泊発電所3号炉

防潮堤の構造成立性評価方針について (止水ジョイントの設計方針及び指摘事項に対する回答)

令和5年11月16日
北海道電力株式会社

【指摘事項 221101-04】

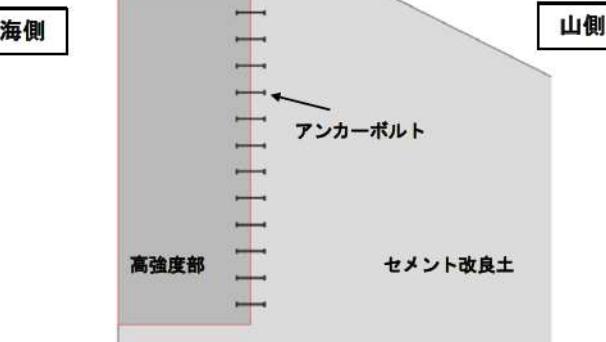
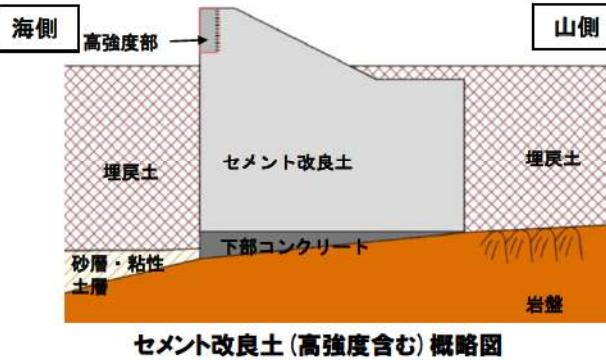
止水目地の構造の一部であるアンカーボルトBの設計について、性能試験の結果を踏まえ、許容限界を含む設計の考え方を説明すること。なお、説明に当たっては、以下の事項を含めて説明すること。

- 性能試験の結果から判定される、アンカーボルトB及びセメント改良土の破壊モード
- 上記破壊モードを踏まえた、止水目地及びセメント改良土に要求される止水機能

- 第1192回審査会合で説明した止水ジョイント^{※1}構造において、止水ジョイントをセメント改良土に固定する方法としてアンカーボルトを用いるため、アンカーボルトの性能試験を実施し、「各種合成構造設計指針」を参考に設計することの妥当性を確認した上でアンカーボルトを設計する。
 - アンカーボルトの性能試験では、「各種合成構造設計指針」の算定式による耐力以上を有すること及び想定される破壊形式が一致することを確認する。
 - アンカーボルトのせん断耐力の向上のために直交配置とし、仕様・配置を検討し許容限界を設定する。
 - 作用荷重に対して引張方向及びせん断方向が混在するため、以下の照査を実施する。
 - ・アンカーボルトの引張方向の照査
 - ・引張方向の照査において同時にせん断力が作用することを考慮した組合せ荷重の照査
 - ・アンカーボルトのせん断方向の照査
- アンカーボルト及びセメント改良土に要求される止水機能は、「各種合成構造設計指針」を参考に概ね弾性範囲になる許容引張力及び許容せん断力を設定し、アンカーボルトに発生する引張力及びせん断力が許容引張力及び許容せん断力を満足するように設計することで確保する。
